### CONCEPTO TECNICO No. CT - 4134 de 2005

#### Revisión de Estudio Particular de Respuesta Local de Amplificación de Ondas Sísmicas Artículo 7 - Decreto 074 de 2001

**PROYECTO:** TOSCANA

El presente concepto técnico corresponde a la **segunda revisión** realizada por la Sociedad Colombiana de Geotecnia del Estudio Particular de Respuesta Local de Amplificación de Ondas Sísmicas del proyecto Toscana, localizado entre la Diagonal 166 y Calle 165 A, con Carrera 29 A y Transversal 28, barrio Pradera Norte de la localidad de Usaquén, en cumplimiento a lo estipulado en el Decreto 074 de 2001.

**Figura 1 Ubicación del Proyecto Toscana**

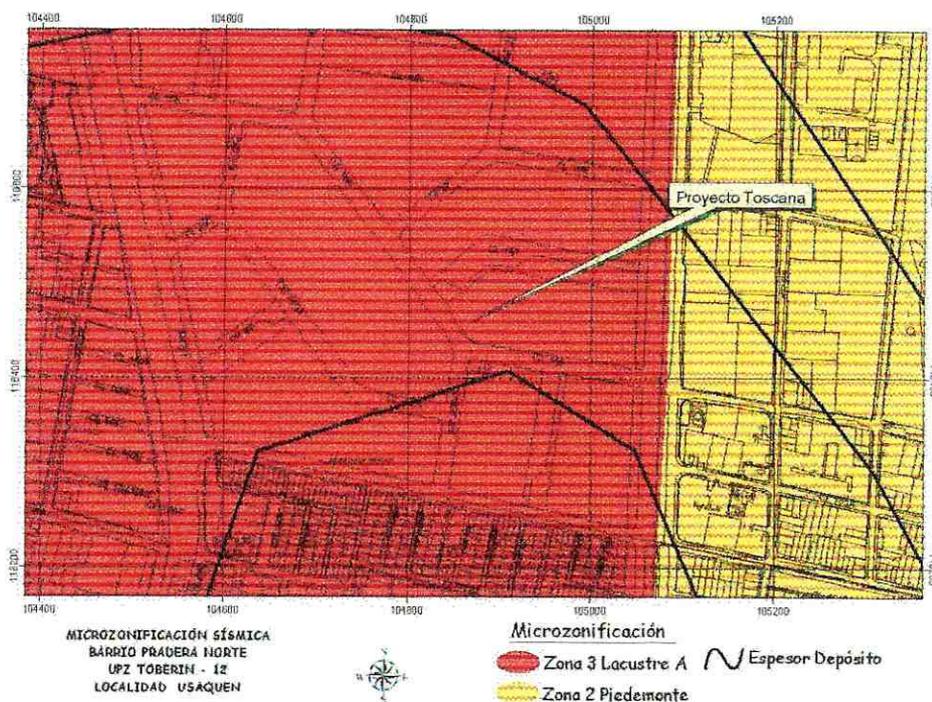
*En la sección 4.1- Metodología y ensayos se indica que la profundidad del depósito en el sitio es de 200 m. Sin embargo, de acuerdo con los resultados de la Microzonificación el espesor puede ser cercano a 250 m (Ver Figura 1 del presente concepto). Se requiere verificar esta diferencia.*

Figura2

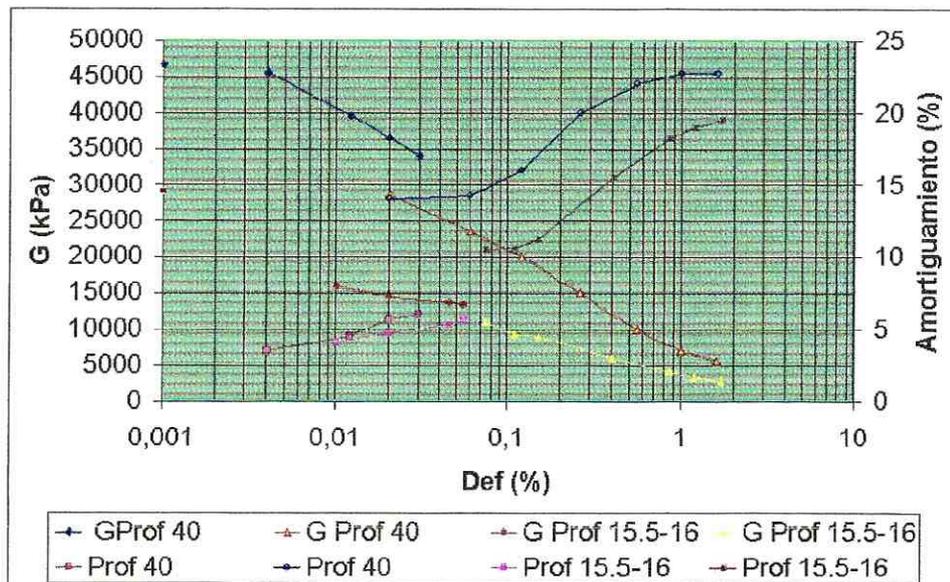
*Por otra parte, no se presentan las curvas obtenidas en términos de la degradación normalizada de G y variación de la relación de amortiguamiento para todos los niveles de deformación por corte. En la figura 2 obtenida por esta Sociedad a partir de los datos tomados de los ensayos dinámicos que se reportan en el informe, se puede apreciar que los datos de los distintos ensayos corresponden a diferentes rangos de deformación y en algunos casos no hay buena correspondencia de continuidad de las curvas dinámicas. Por lo tanto se debe aclarar que curvas se utilizaron. Además se debe aclarar que relación hay entre las curvas de los ensayos y los datos del ensayo de down hole.*

**Figura 3**

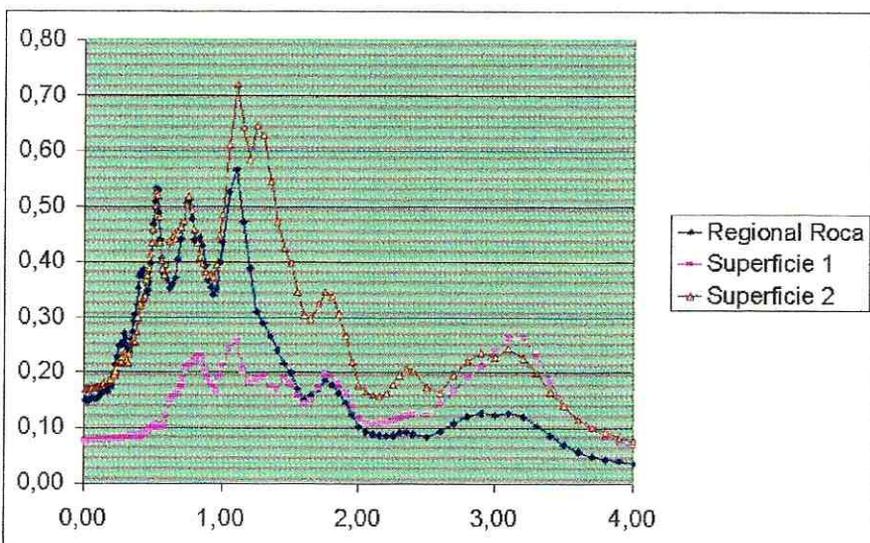
*Como no se indican las propiedades de los materiales utilizadas no es posible verificar los resultados. Sin embargo, para el sismo regional de la microzonificación y datos de Vs del estudio, con el rango de valores definidos por las curvas dinámicas del estudio, y asumiendo para los suelos de 50 a 200 m de profundidad un ligero incremento de Vs con la profundidad y curvas típicas de arenas, de acuerdo con lo que se indica en el estudio, se obtienen los resultados que se muestran en la figura 3 (superficie1 y*

superficie2). En primera instancia se nota que el espectro del sismo regional definido por el decreto 074 no corresponde con el presentado en el estudio de Espinosa y Restrepo. Por otra parte el rango de resultados en superficie es bastante amplio dependiendo de las propiedades que se utilicen.

**Figura 4**

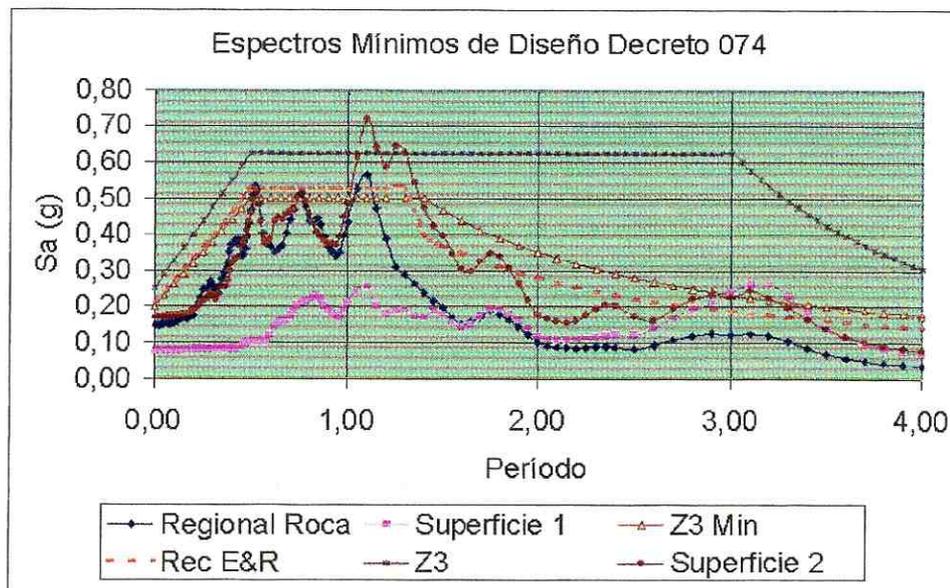
El espectro recomendado no se puede apreciar en la figura de la página 14. Con base en los datos de la tabla de la pag 15 se dibujó el espectro recomendado y se encuentra que está por debajo del mínimo aceptado para la zona 3 a partir de 1.4 seg. Estos datos se presentan en la figura 4
